Plan 0523.00 - Detaljregulering for masseuttak på Sørå Kalberg med avkjørsel til Åslandsvegen, Kvernaland

Oppsummering og kommentarer til merknader etter varsel om oppstart.

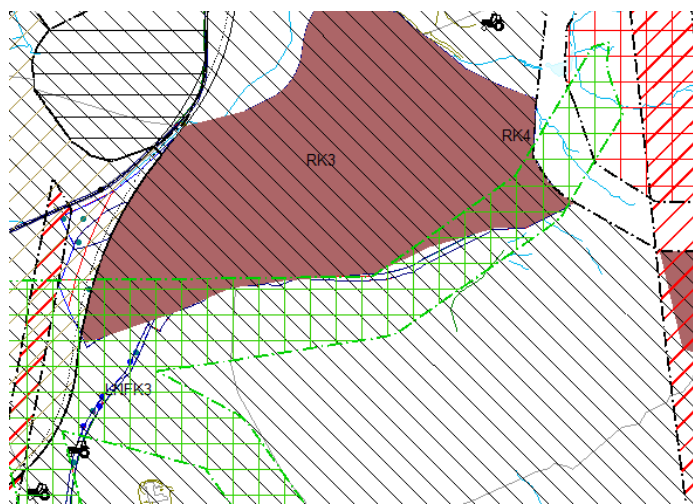
Hensynssonen som omtales i brev 01.06.2021 er i godkjent kommuneplan, godkjent 15.06.2021, vist som Høyspentkabler H710_4. Nedenfor vises et utsnitt av kommuneplanen der denne hensynssonen er vist med grønt rutenett.

Hensynssonen har følgende bestemmelse, punkt 33.4, «Innanfor området H710_4 bandlagt i påvente av regulering kan det ikkje tillatast arealbruk eller tiltak som kan koma i konflikt med etablering av mogleg framtidig trase for kraftleidning.»

Kommunedirektøren kan ikke akseptere at det godkjennes en detaljreguleringsplan som krever at uttak av byggeråstoff skal være ferdig og området tilbakeført til landbruk før det kan plasseres høyspentledninger i området som er avsatt til hensynssone for å sikre denne infrastrukturen. Dette særlig fordi uttakstiden er 50 år og uttaksdybden er ukjent. Planen har heller ikke krav til at tilbakeførte masser skal være egnet for bygging av strømmett i ettertid. Det er imidlertid en utfordring med hvordan dette området skal reguleres og hvilke bestemmelser det skal ha. Det er en nasjonal forventning om at viktige mineralressurser skal sikres, men det er også krav til at utvinning av disse skal vurderes opp mot andre samfunnshensyn. Dette er i dette tilfellet vanskelig å vurdere da det er ukjent om framtidig høyspentkabel i det hele tatt kommer i hensynssoneområdet vist i kommuneplanen. Da Lnett AS ikke har kommet lengre i sin planlegging er det vanskelig å for eksempel å vurdere om en omlegging av traseen får en uforholdsmessig merkostnad.

Forslagsstiller har ut fra Lyses tilbakemelding, som bærer preg av at det er usikkert om linjene kommer i det området kommunen har lagt inn som hensynssone – høyspentkabler, foreslått følgende bestemmelse, punkt 4.4.2: «Innenfor området H710 båndlagt i påvente av regulering
